REPONSE A L'AVIS DE LA MRAe n° 2025APNA176

Projet d'aménagement d'un parc d'activités économiques

Commune de Blanquefort (33)

Le présent mémoire apporte des éléments de réponse à l'avis du 25 septembre 2025 de la Mission Régionale de l'Autorité environnementale MRAe de Nouvelle-Aquitaine n° 2025APNA176.

Profil de travers de la voirie :

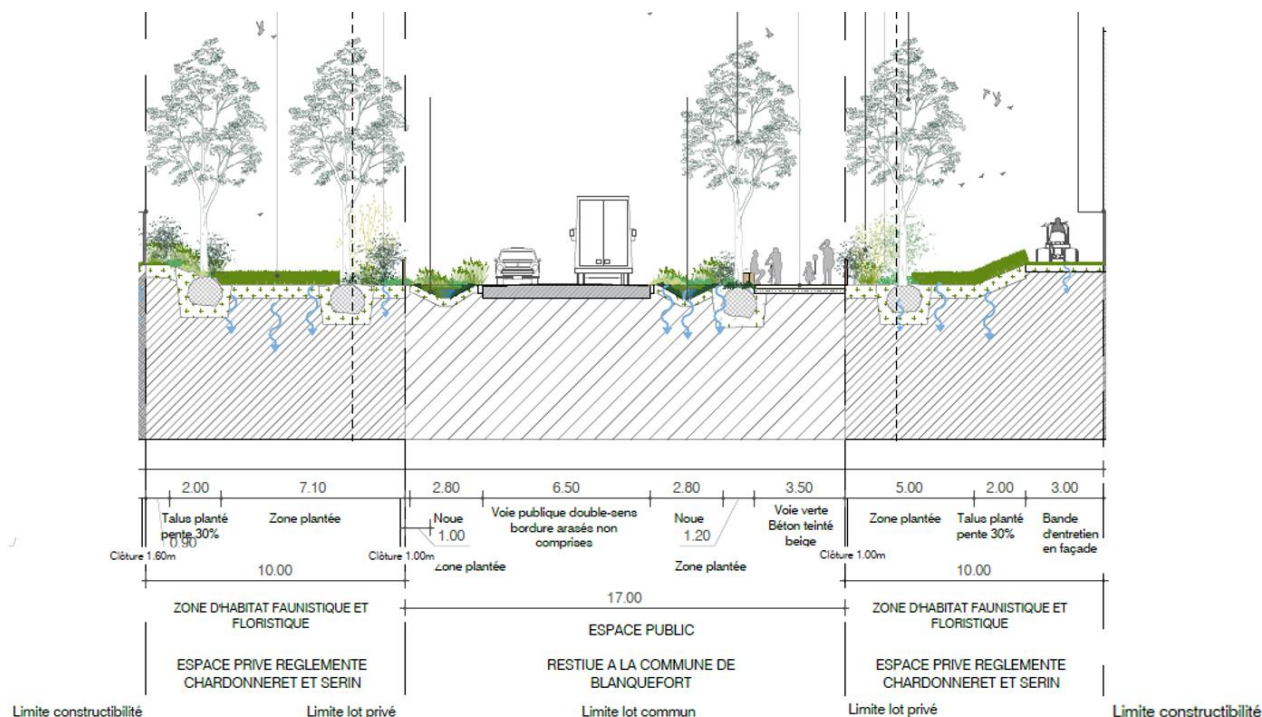
«La MRAe recommande de prévoir une compensation sur les zones humides, le cas échéant mutualisée avec la compensation espèces protégées. »

Pour rappel, l'impact du projet sur les zones humides identifiées étant inférieur à 400 m², aucune compensation n'est obligatoire.

Néanmoins, le projet vise à recréer des milieux humides permettant de compenser largement les patches humides non conservés. En effet, l'aménagement permet de recréer un réseau hydrographique naturel avec une gestion vertueuse des eaux pluviales. Ainsi, les eaux de ruissellement des parties communes seront collectées et stockées dans des noues paysagères implantées le long des voiries communes, puis entièrement infiltrées in situ, sans aucun rejet.

Les noues paysagères sont propices à l'accueil d'une flore et d'une faune des milieux humides. Ce seront des corridors humides qui longeront l'ensemble des voiries des espaces communs.

Localisation projet / gare de Blanquefort

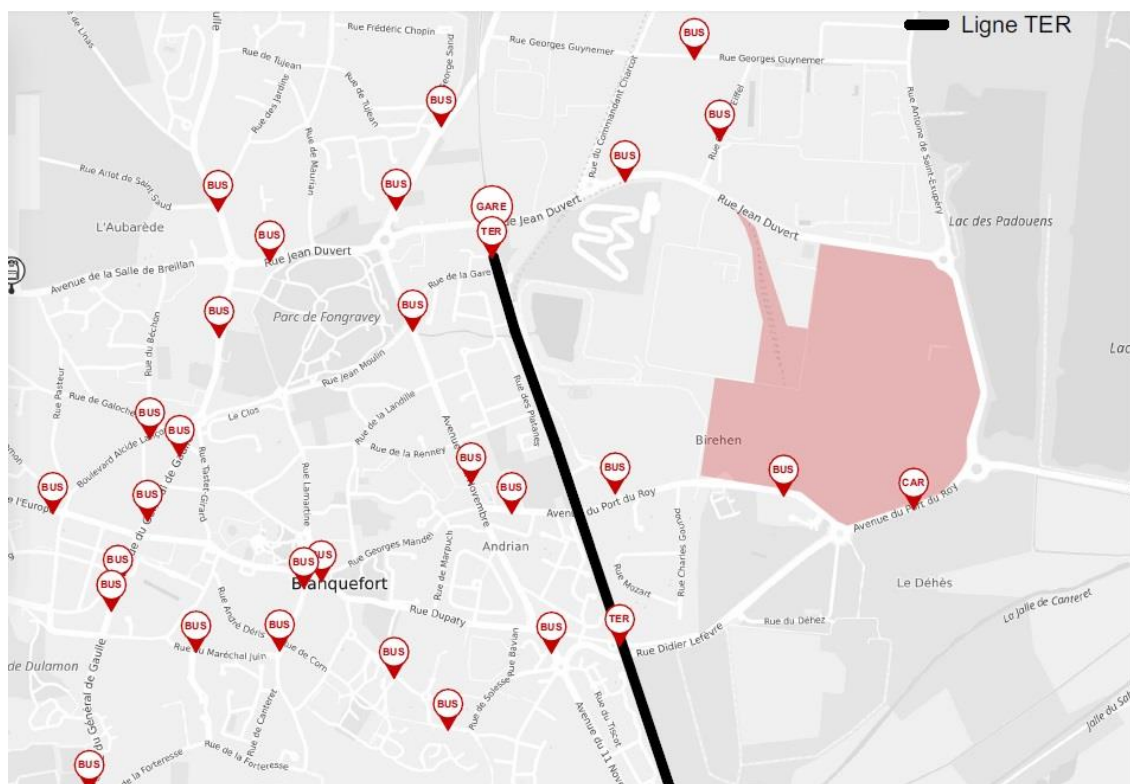
«Le projet prévoyant un accueil significatif d'emplois, la MRAe recommande d'analyser l'opportunité d'améliorer l'offre de desserte en transports en commun du site. »

La gare de Blanquefort, où s'arrête la ligne de tramway C, est accessible en moins de 15 minutes à pied. Le projet prévoit deux bandes en réserve foncière permettant de prolonger les voies vertes vers l'Ouest du tènement afin de se connecter à un futur réseau viaire doux en direction de la gare.
